Změnový list č. 19

Projekt: **Modernizace urgentního příjmu FNUSA včetně návazné infrastruktury**Název: **O1 B1_Nový Urgentní příjem**Změna požadována kým: **Vada projektu**Podklady: **Rozdílový rozpočet, PD ocelové kce.,
CN****Popis změny:**

Změnový list č. 20

Změnový list č. 28

W0:L1,L2,L3 – 3PEN/NPE ~ 50Hz 400V/230V, TN-S

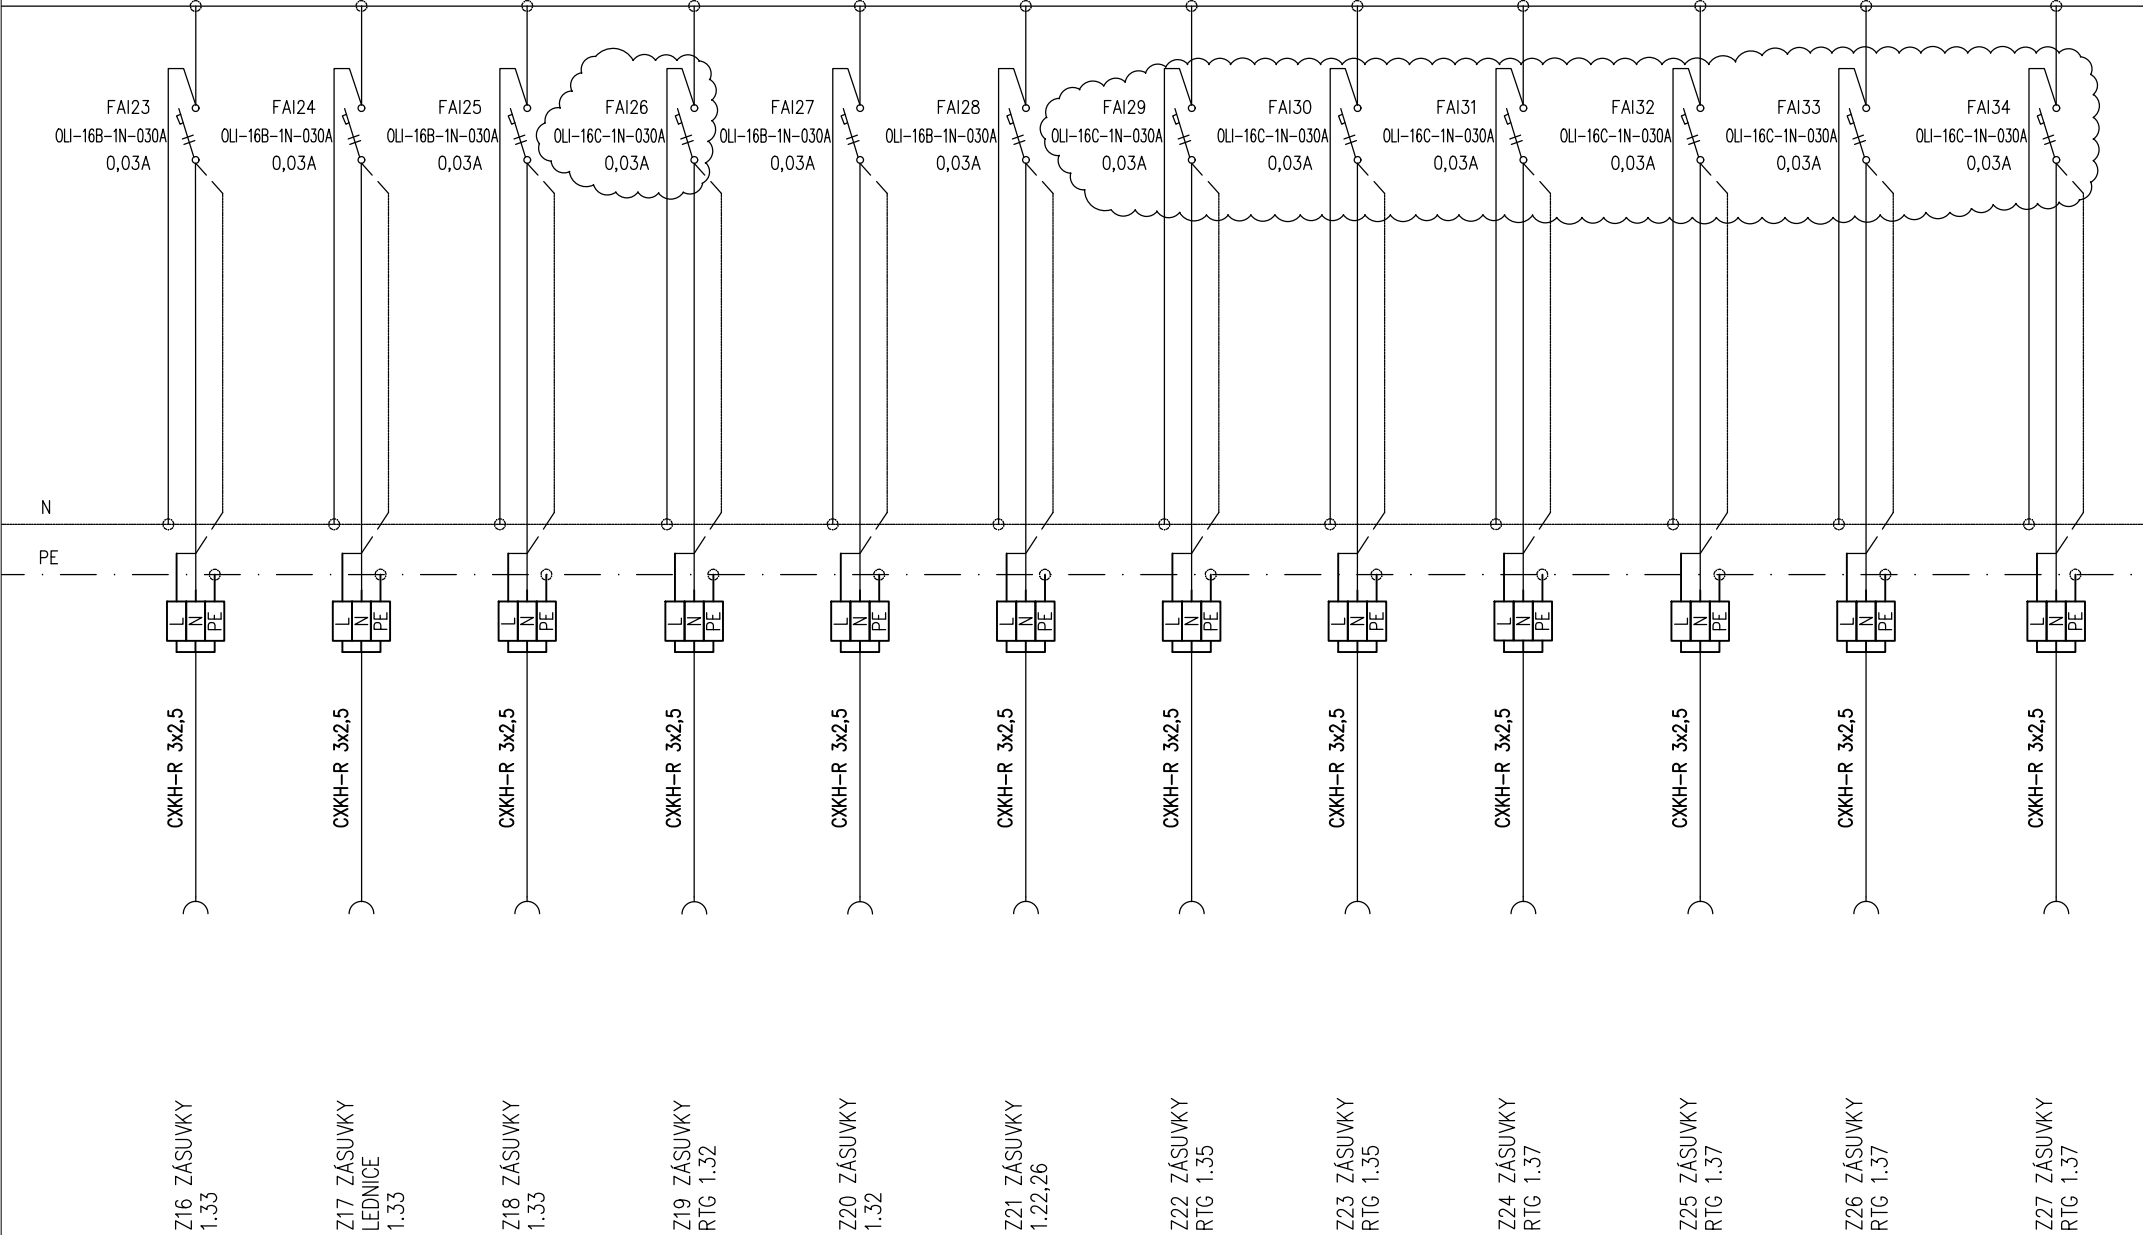
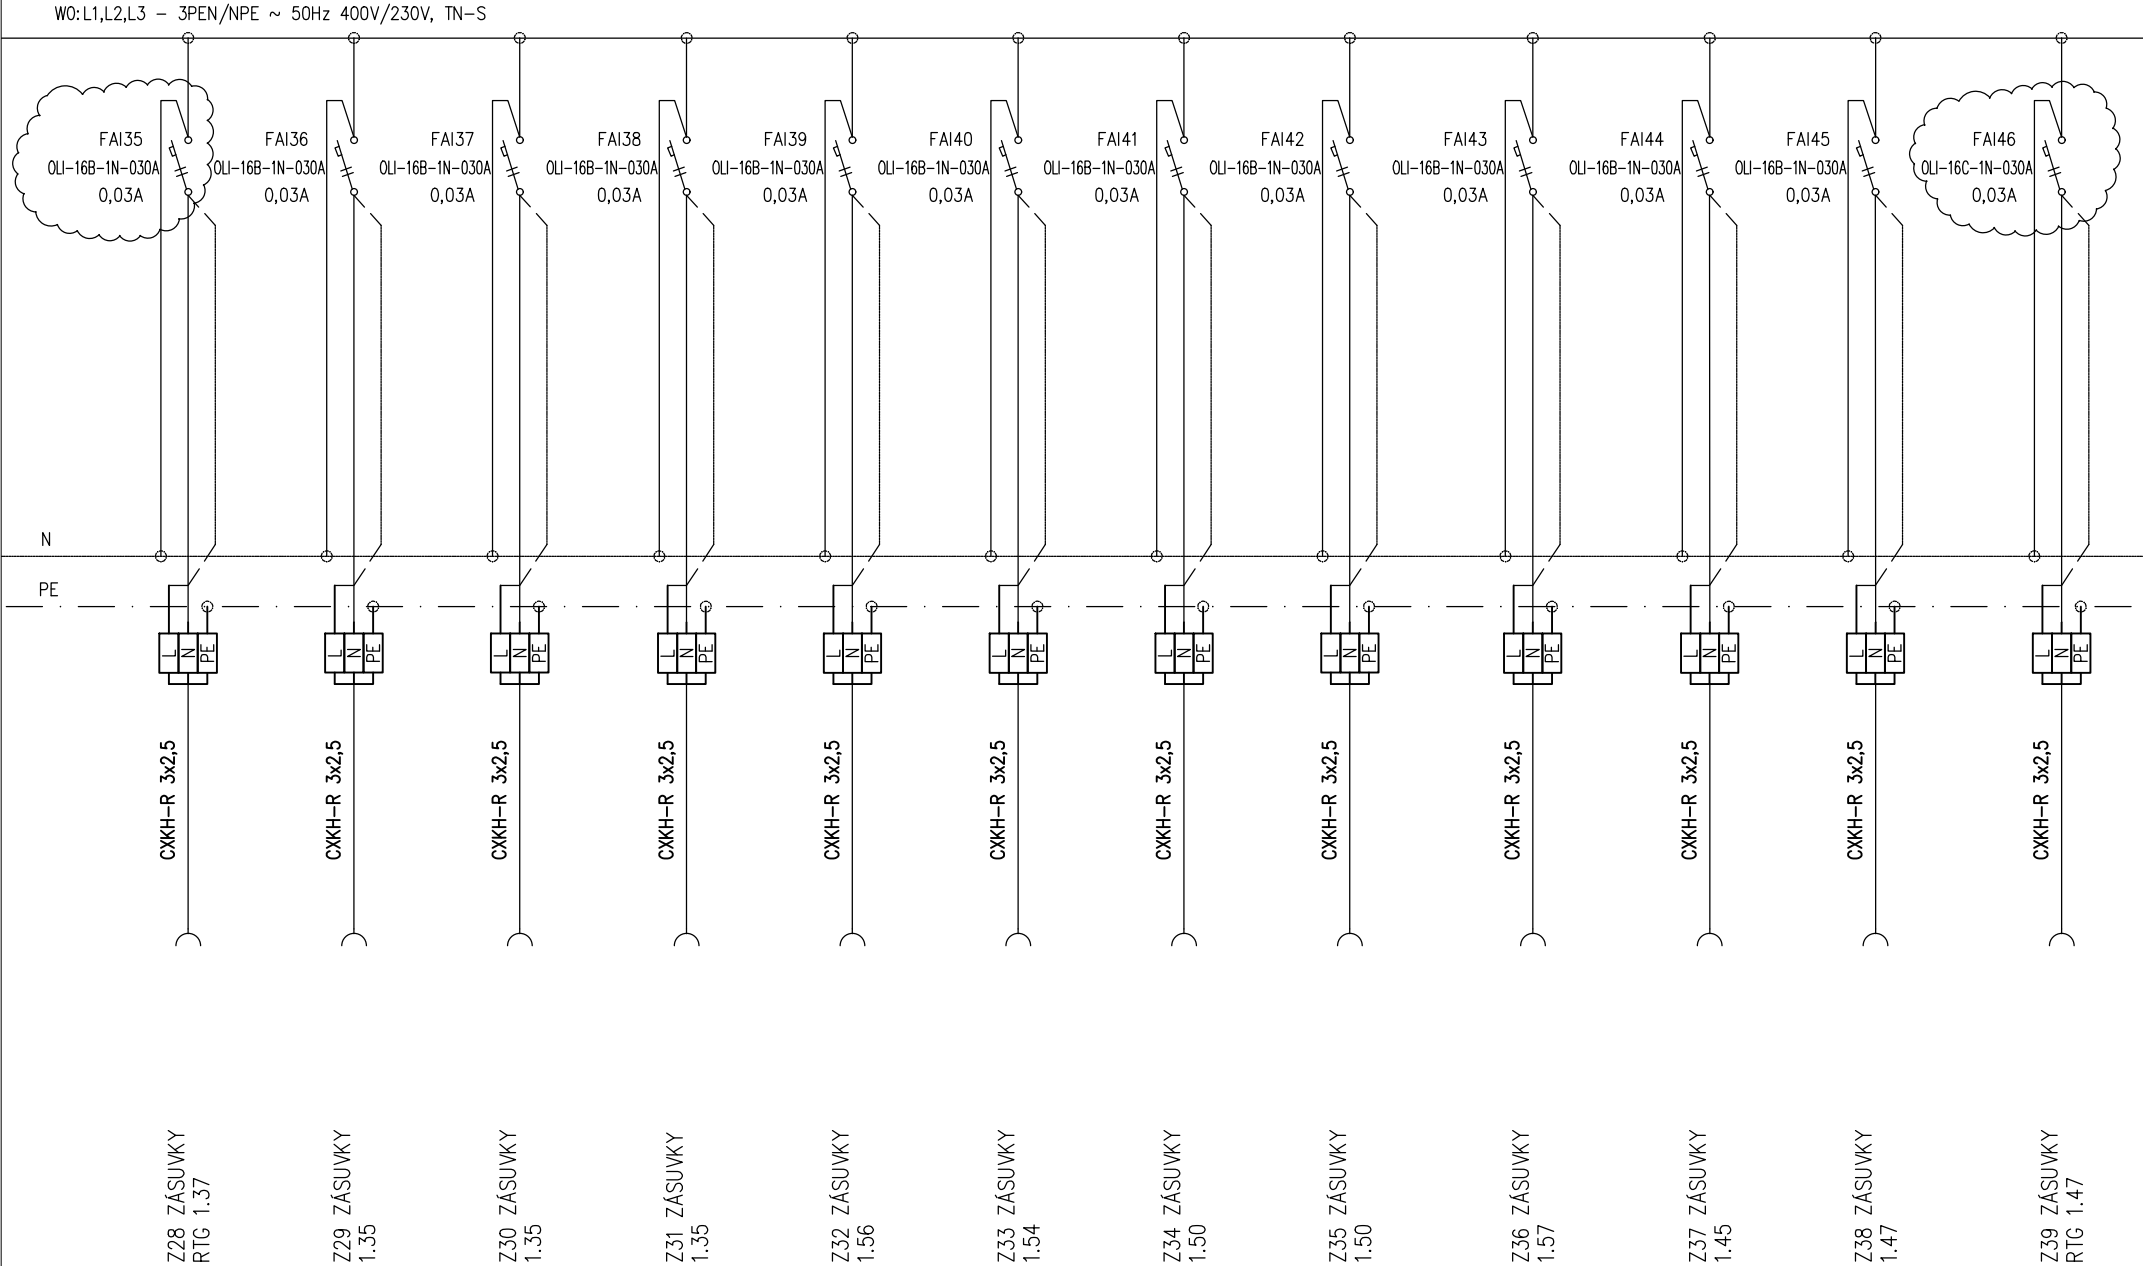
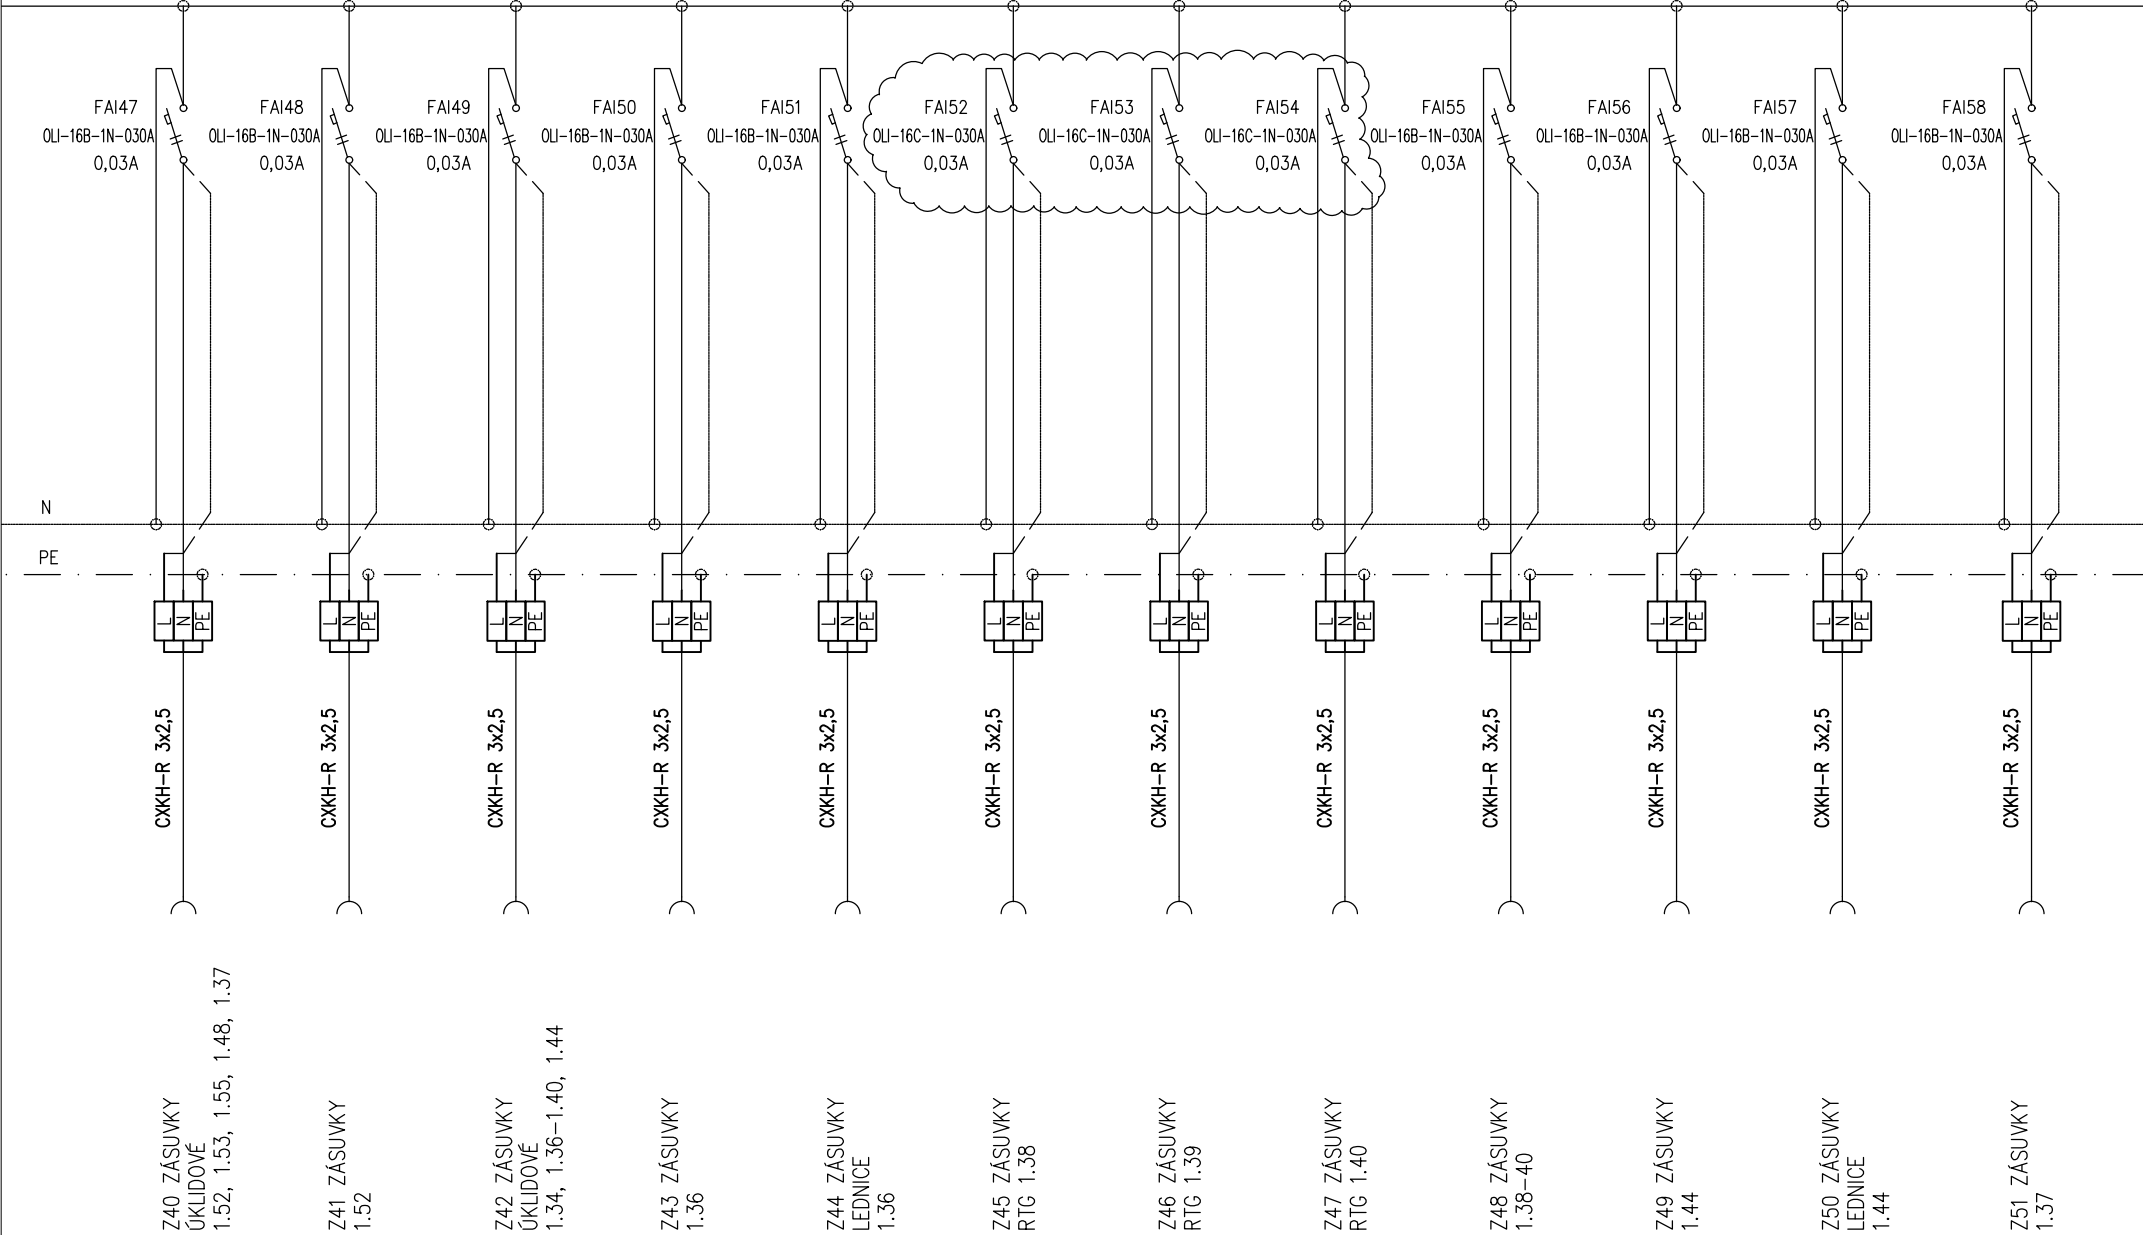
Nový rozvaděč 1ORML2 dle výkresové dokumentace posláno od pana [redacted] (AD) z firmy Energy Benefit Center a.s. dne 11.12.2024. V ceně jsou mimo jiné: Čtyři nové pole samostatně stojících skříní, oddělovací transformátor pro zdravotnická zařízení, kompletní výstroj a výzbroj např.: jisticích a chránicích prvků, svorek, ATS, přepěťových ochran atd. A to včetně části původně vysoutěžených prvků.
